Objet : PC - Réalisation d'un parc photovoltaïque à Mennetou-sur-Cher - Erea Ingenierie

PC n° 041 135 17 D0007 - Demandeur : SARL EREA INGENIERIE représentée par Monsieur Lionel WAEBER demeurant : 10 Place de la République - 37190 AZAY-LE-RIDEAU.

Le projet consiste en la réalisation d'un parc photovoltaïque comprenant un ensemble de 24 198 modules photovoltaïques d'une puissance de 6,775 MWc, un poste de livraison et cinq locaux électriques situé : Zone artisanale du Gaudet à MENNETOU-SUR-CHER (parcelles cadastrales AD n° 412, 432 et 410p).

Illustration 1 : Localisation des inventaires floristiques en 2011 et 2017 (Source : AEPE-Gingko, 2017)

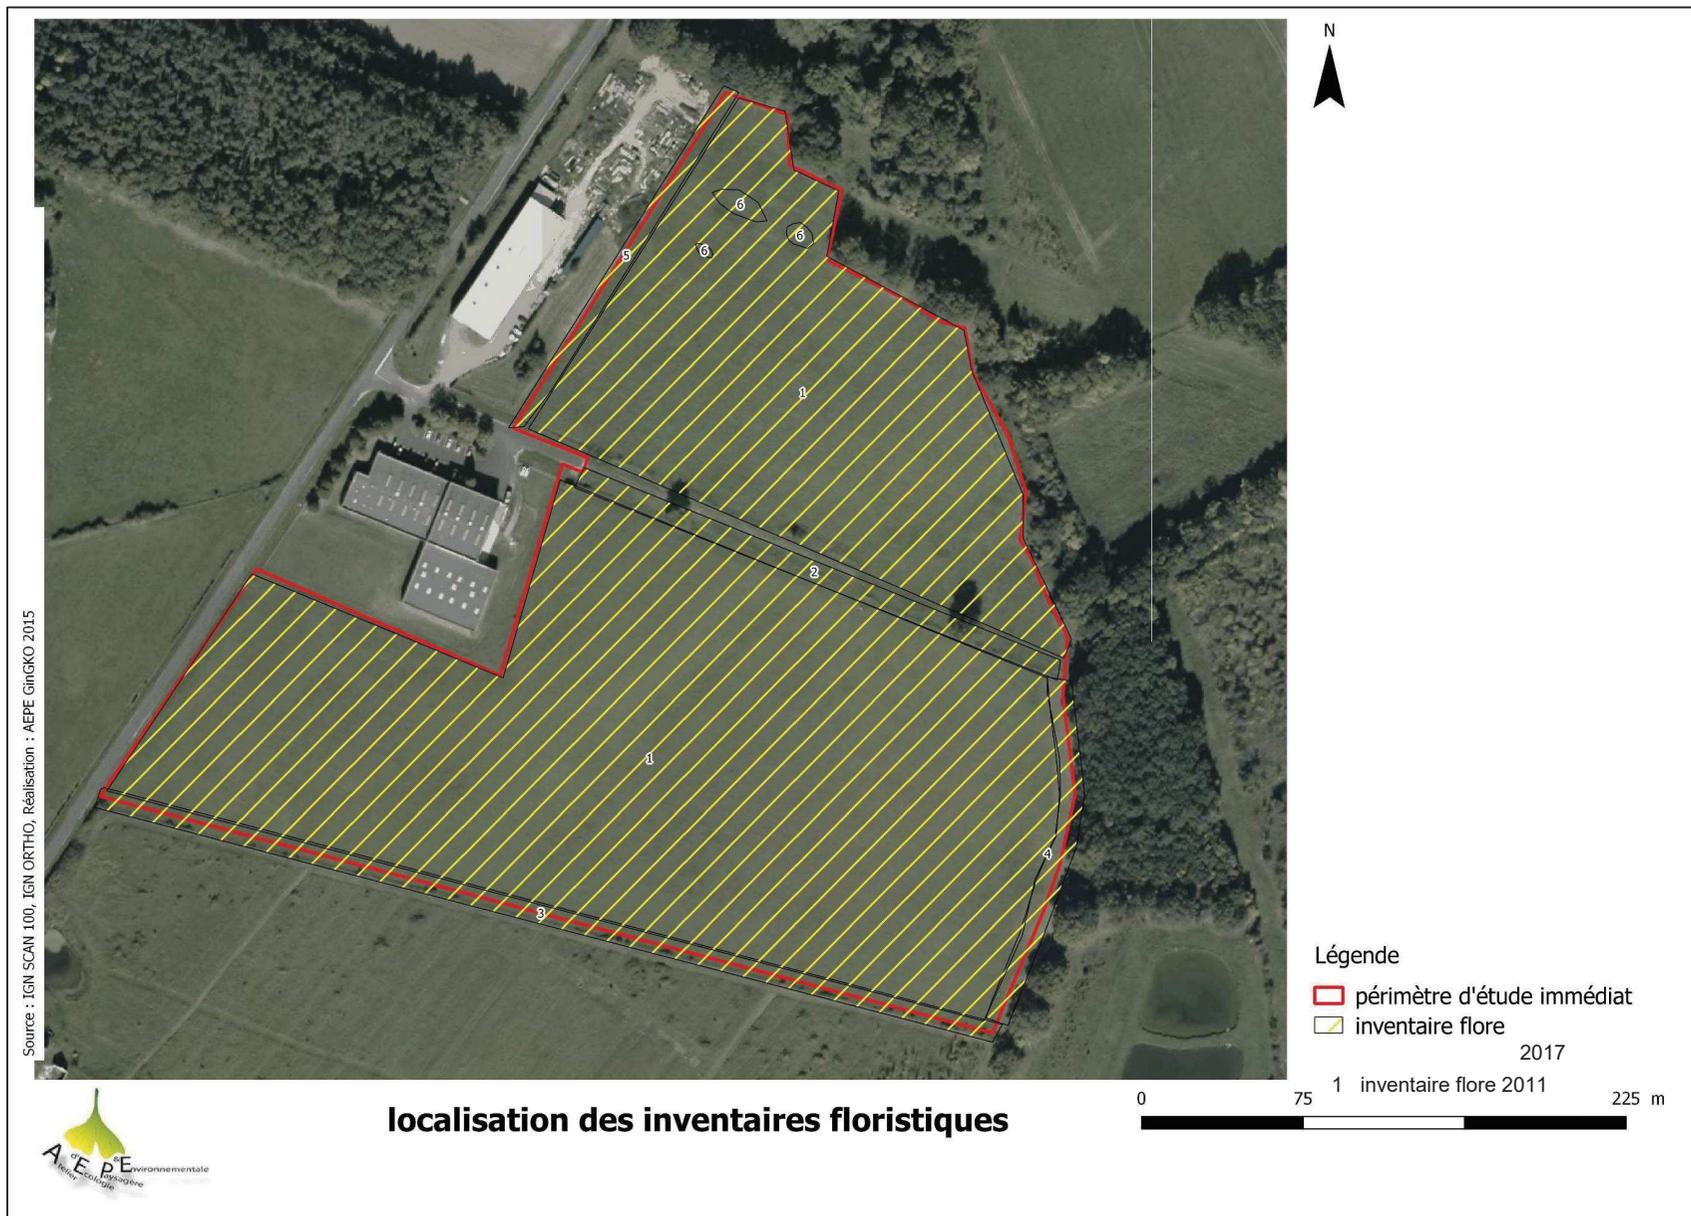
La carte suivante localise les différentes zones d'inventaires floristiques de 2011 et 2017. Aucune carte plus précise sur les relevés de terrain n'est existante.

Illustration 2 : Les zones humides identifiées sur le site du projet (Source : AEPE-Gingko, 2017)

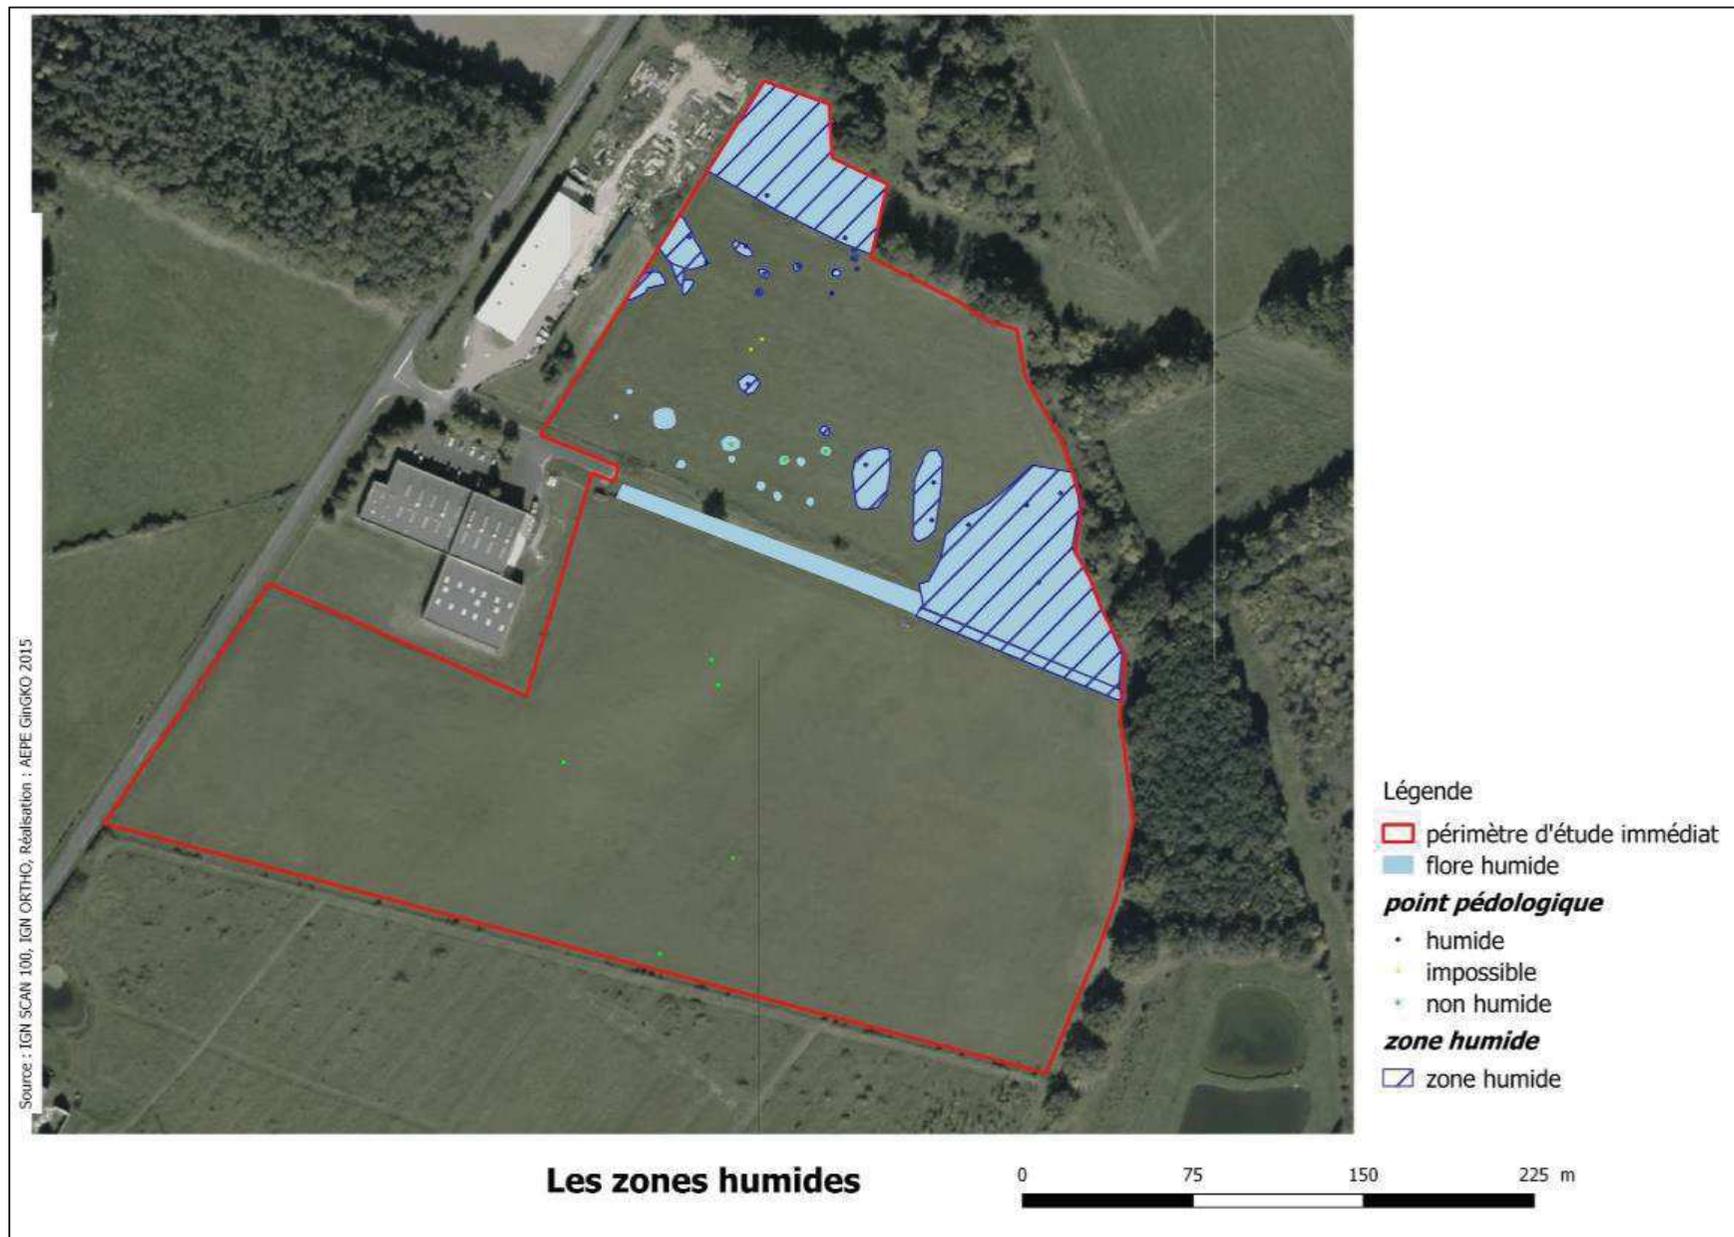
La carte suivante synthétise les résultats des inventaires floristiques et des sondages pédologiques et la délimitation de la zone humide qui en découle.

Illustration 3 : Impacts du projet sur les zones humides (Source : AEPE-Gingko, 2017)

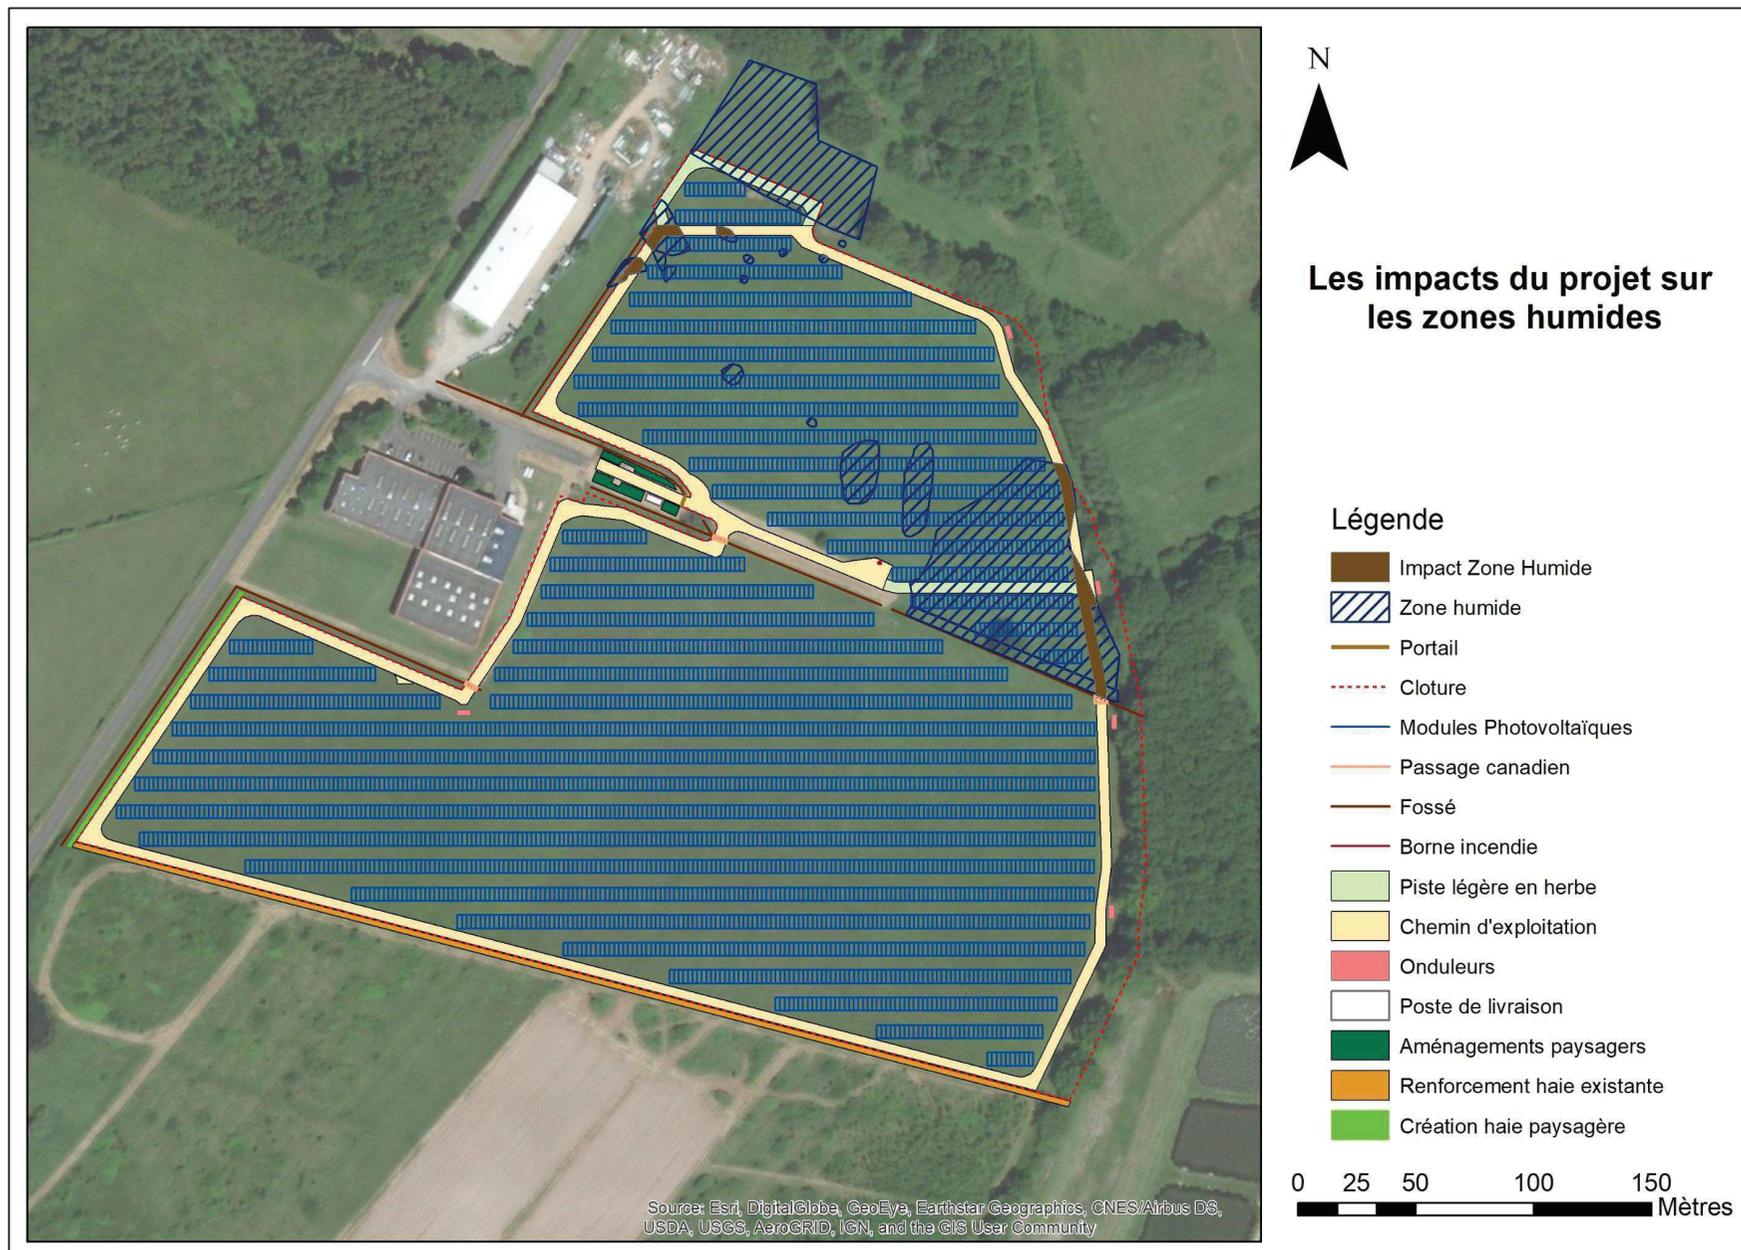
Des zones humides ont été identifiées sur la partie nord de la zone d'étude. Les modules photovoltaïques installés sur des pieux battus n'entraîneront aucune modification des sols et de la circulation de l'eau dans le sol. Il n'y a donc **aucun impact des modules sur les zones humides**. En revanche, une partie du chemin d'exploitation se trouve au sein de la zone humide. **La surface de la zone humide impactée est de 520 m²** (cf. carte suivante).
